提出議案説明資料目次

令和2年7月臨時会

資料内容	関係議案	頁
変更概要 及び平面図等	議案第58号 工事請負契約の一部変更について	1 ~ 7

庁舎施設等整備事業 本庁舎空気調和設備整備工事 変更概要

備考	設計	検図	承認	殿	N-CP-1
	日付	図番	縮尺 1/5	庁舎施設等整備事業 本庁舎空調設備整備工事 殿	機器配置図

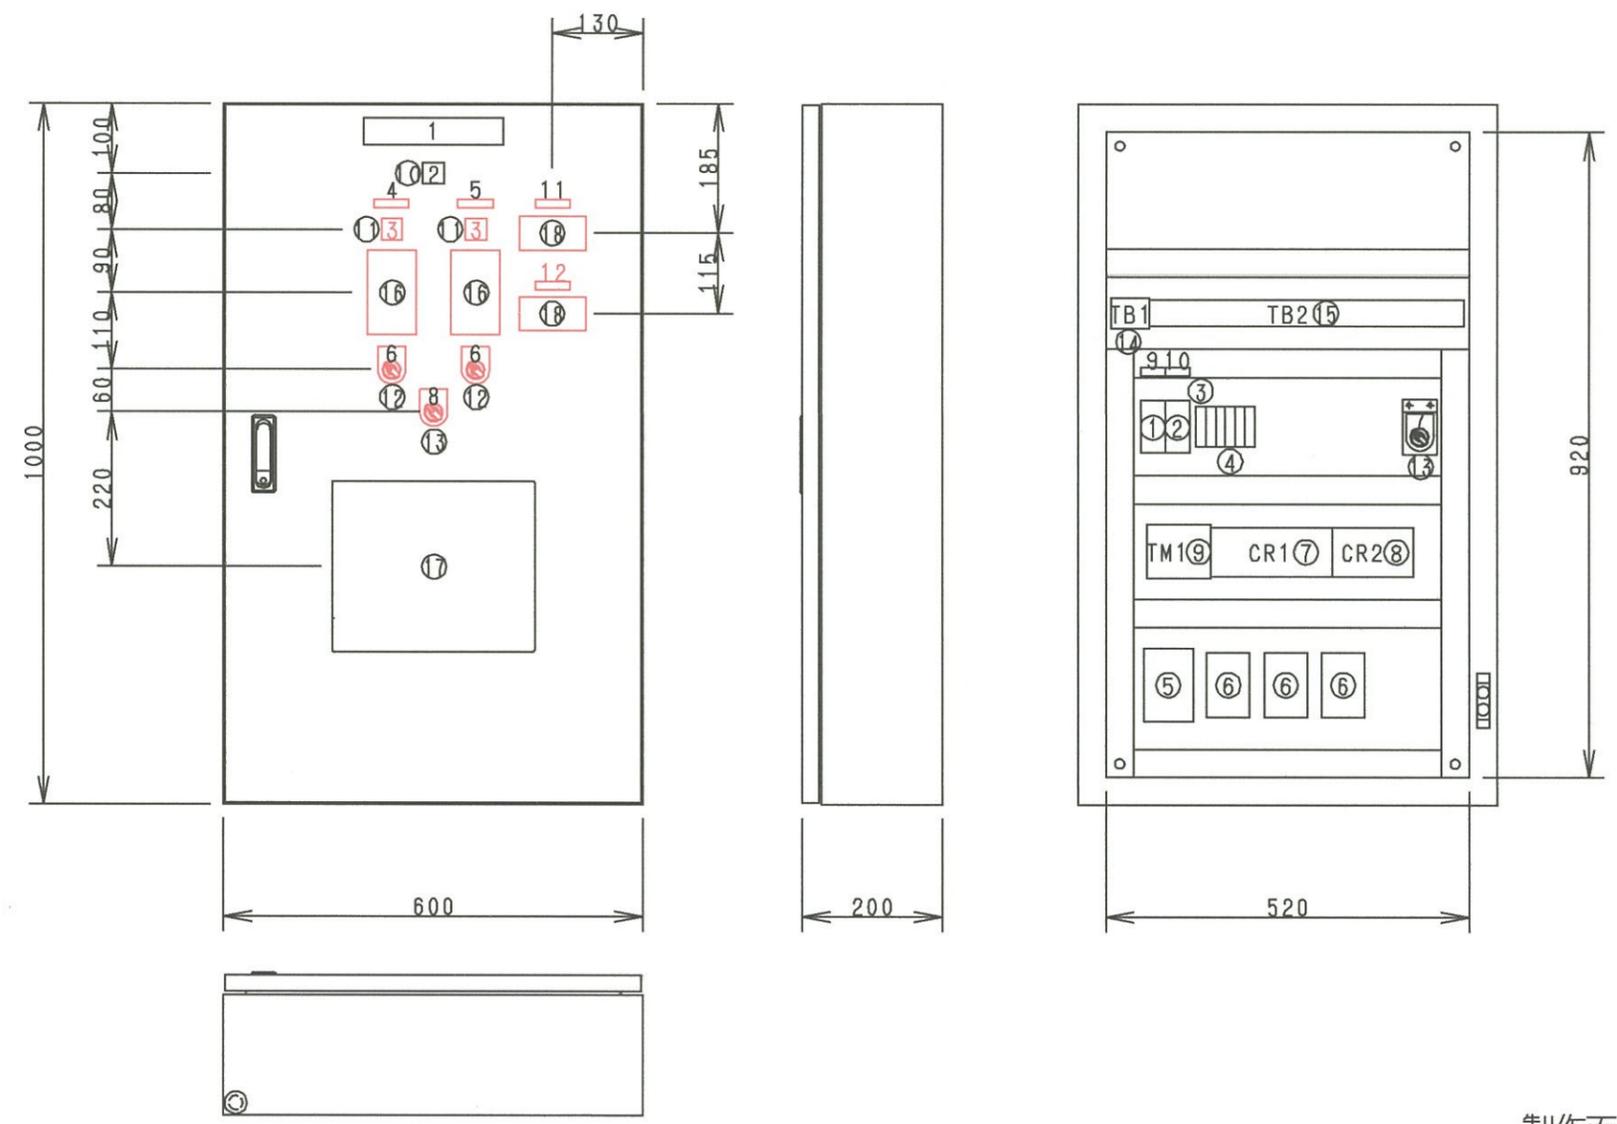
【機械】1階機械室 制御盤変更(多機能制御)
 ・ウォーミングアップ回路追加
 ・デマンド制御追加
 ・AHUリモコン取付
 ・温度表示器追加

改修 空調設備 4階配管平面図 S=1/100 注1) 図示----- は既設を示す。
 2) 特記無き配管は天井内配管とする。

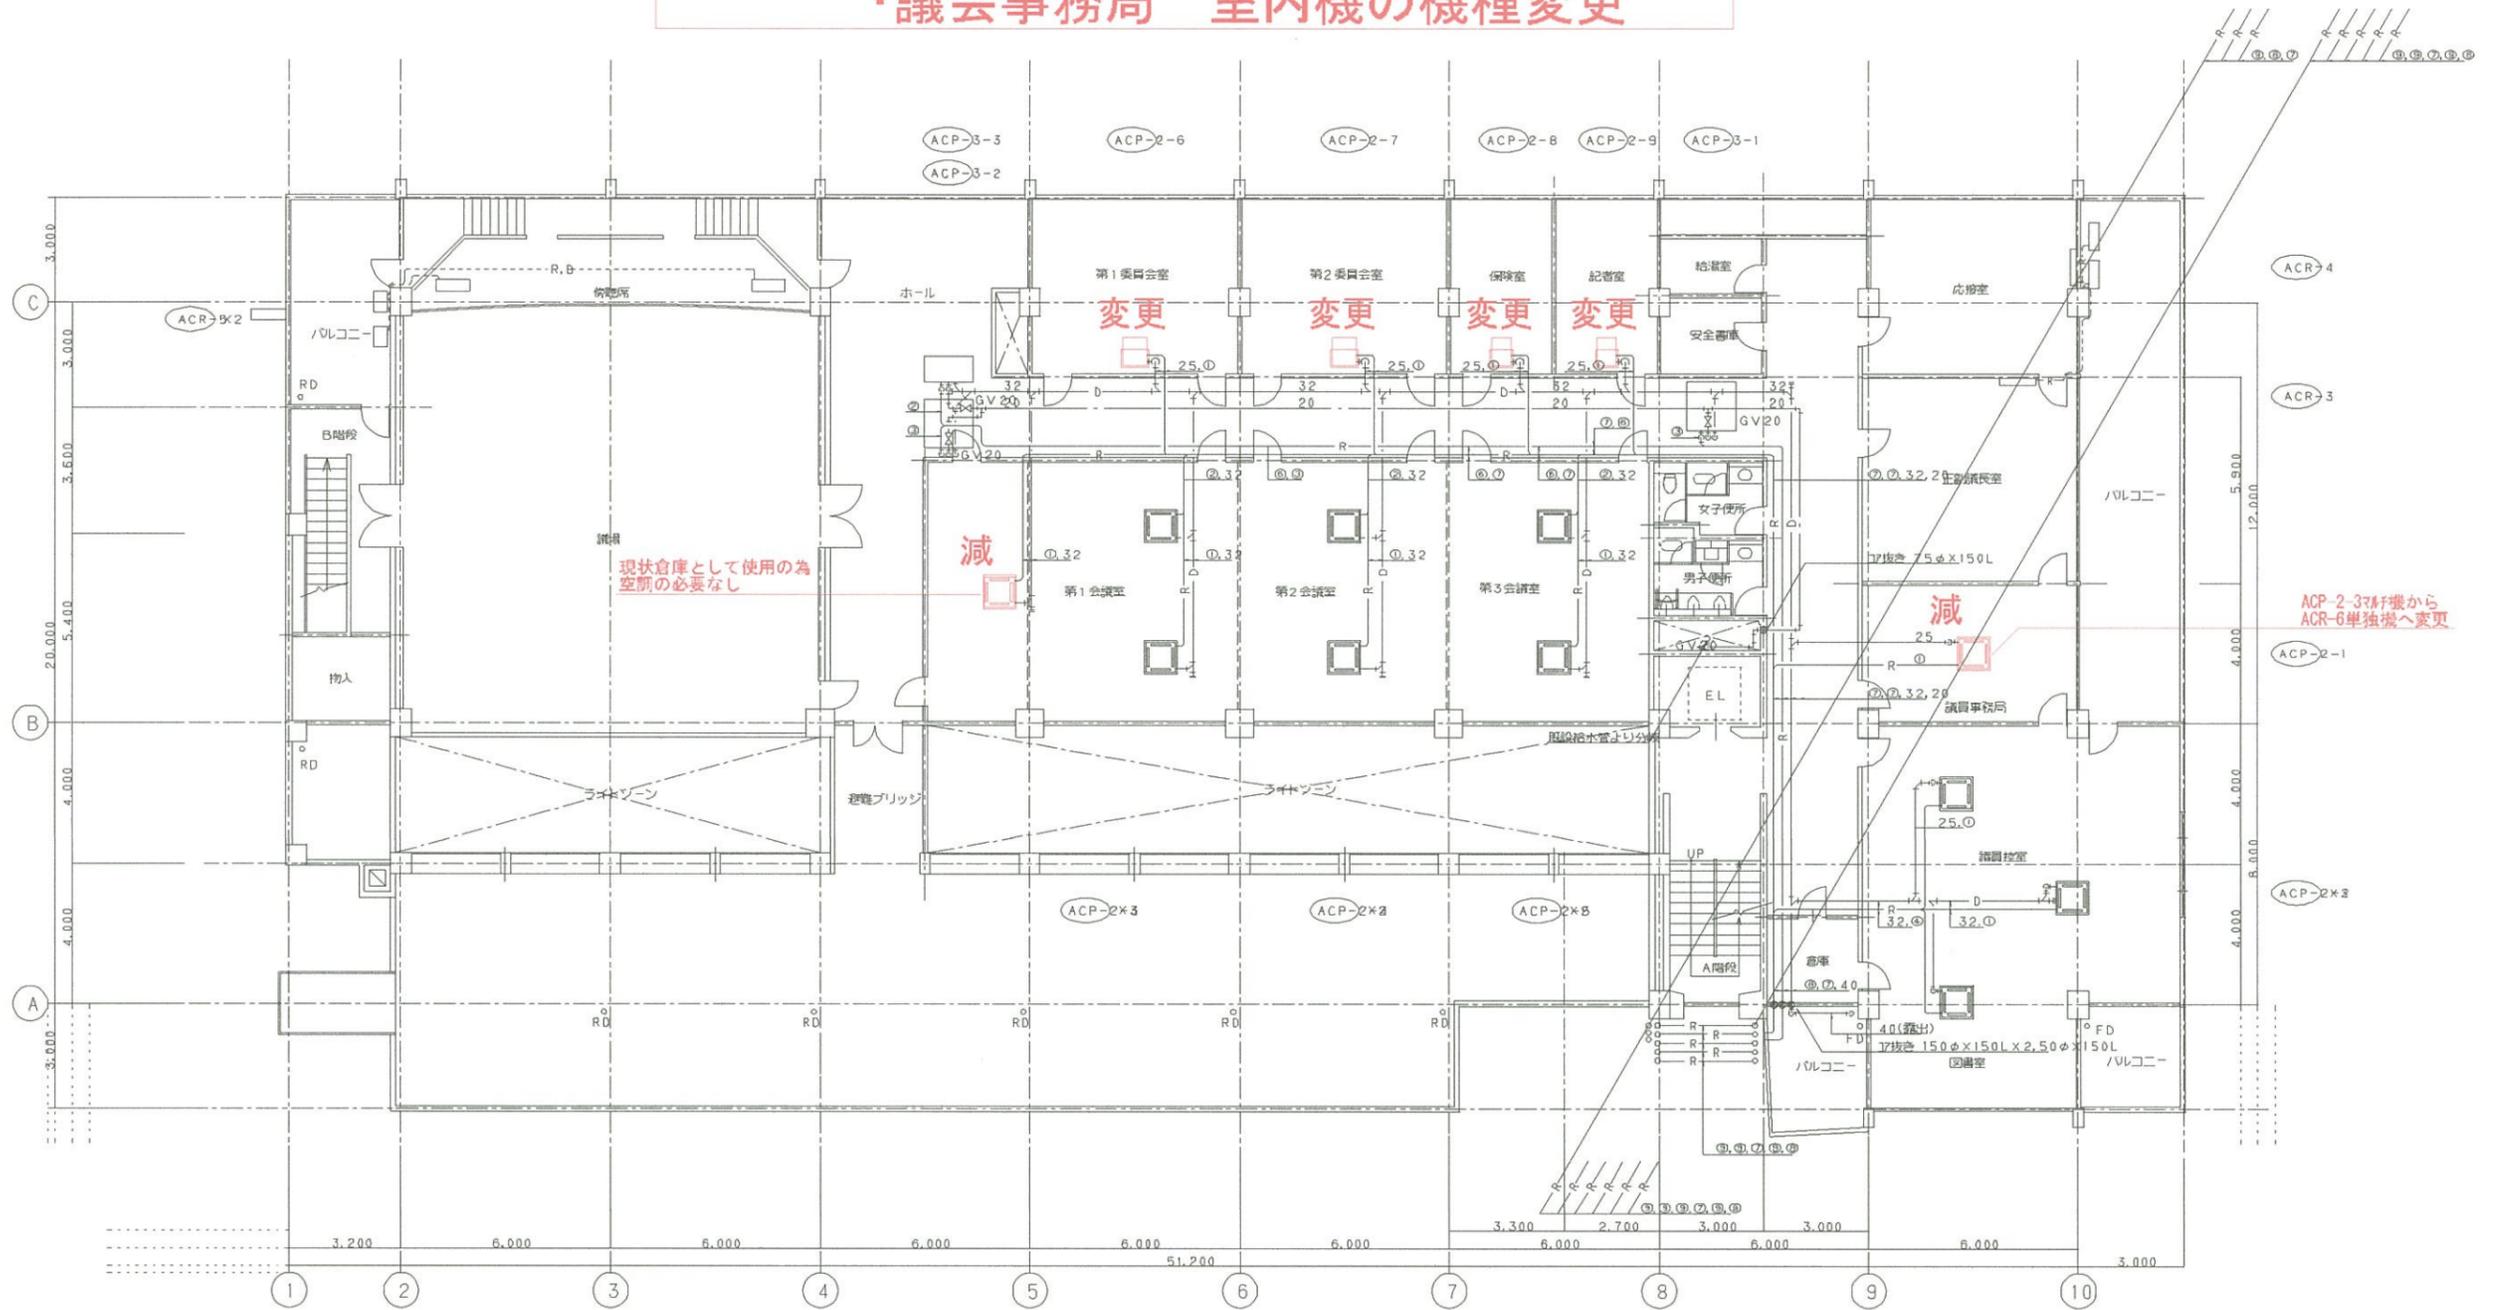
【機械】・委員会室、保健室、記者室 機種変更
 ・会議室 室内機の減
 ・議会事務局 室内機の機種変更

*** 上記室内機2台減により
 ACP-2系統室外機能力変更
 冷房能力：77.5Kw → 67.0Kw
 暖房能力：90.0Kw → 77.5Kw**

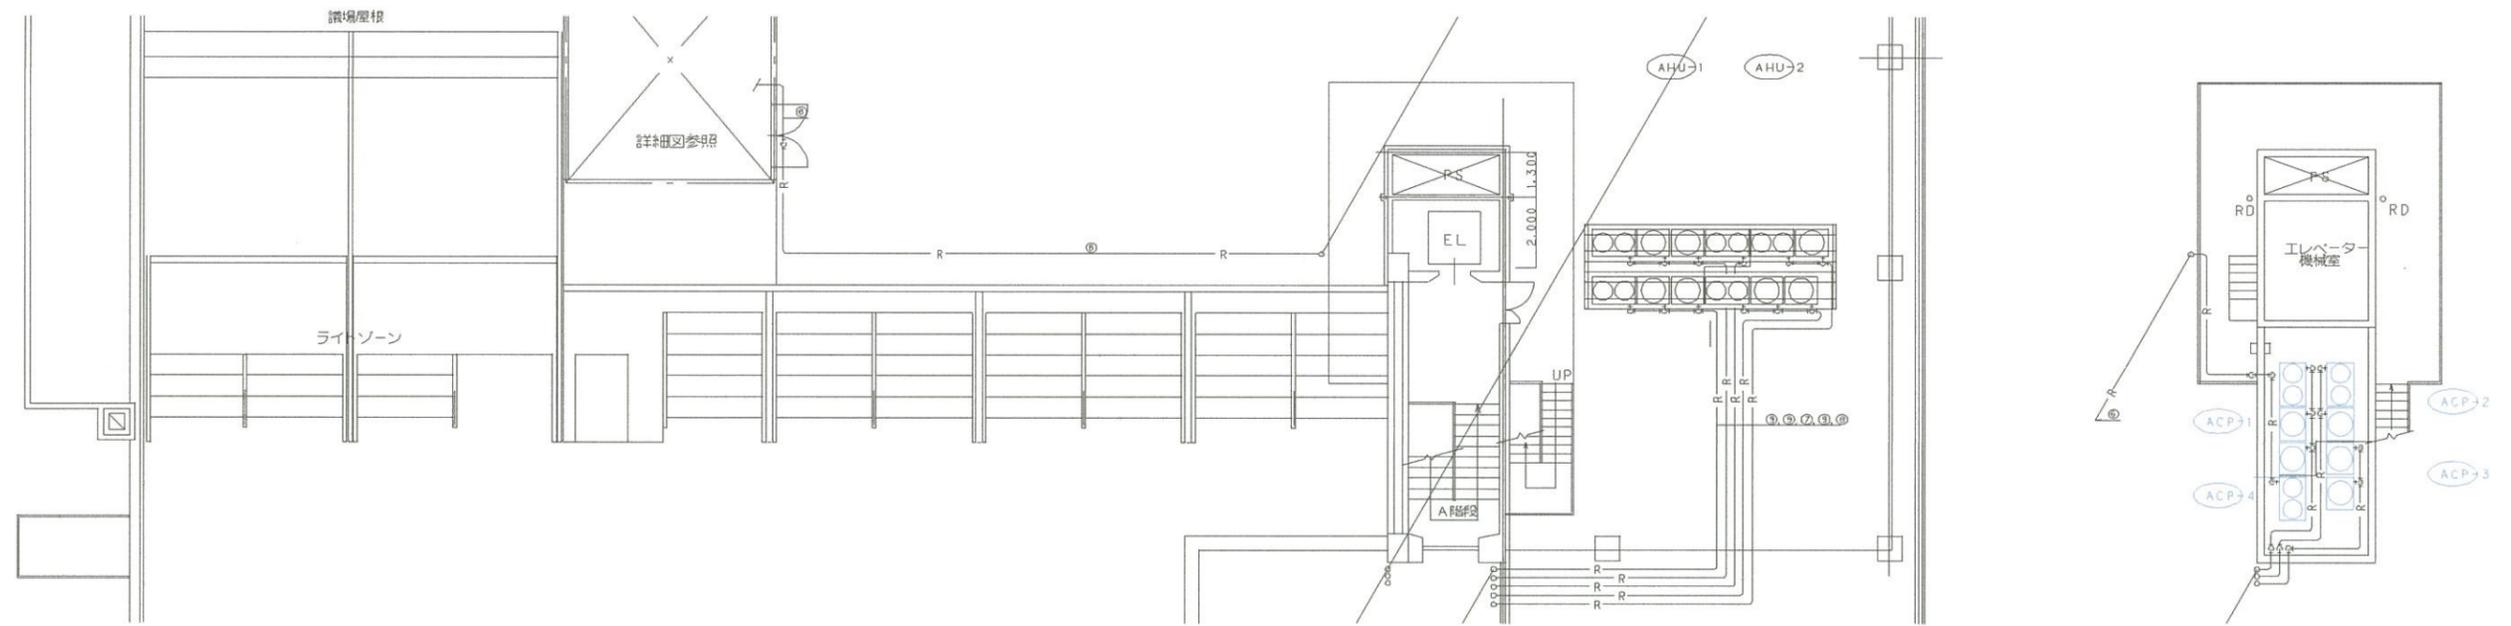
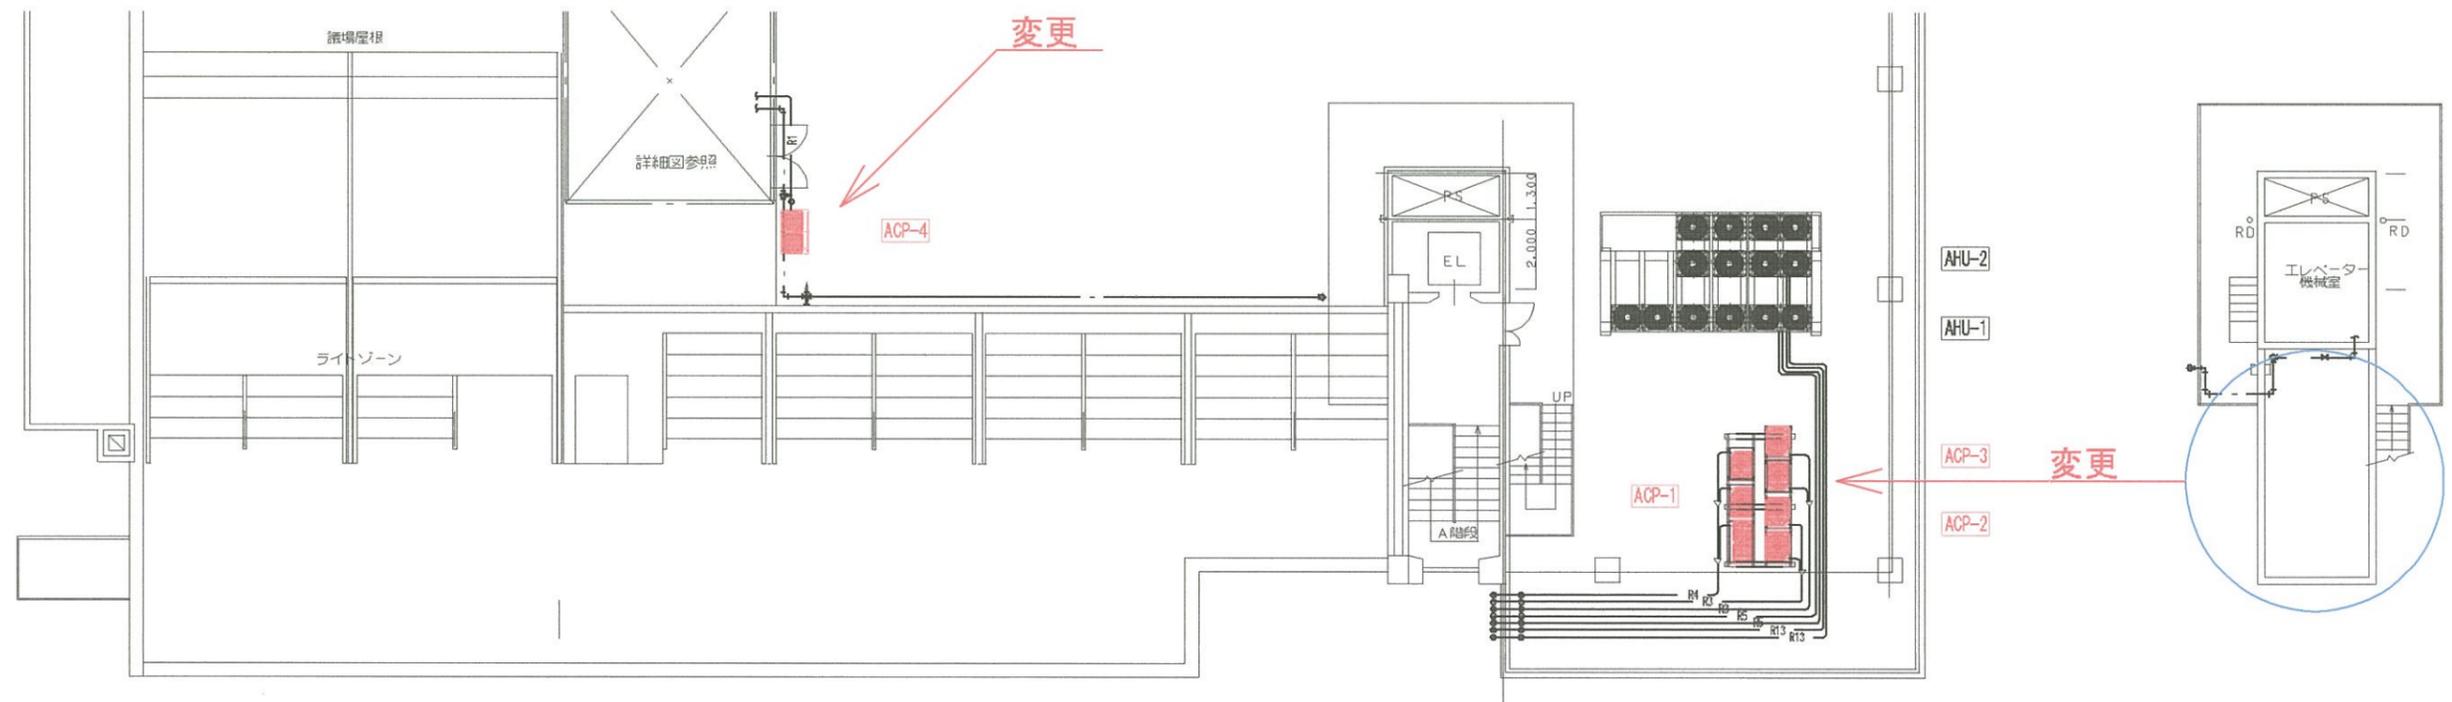
【機械】・室外機設置位置変更(塔屋から屋上へ)
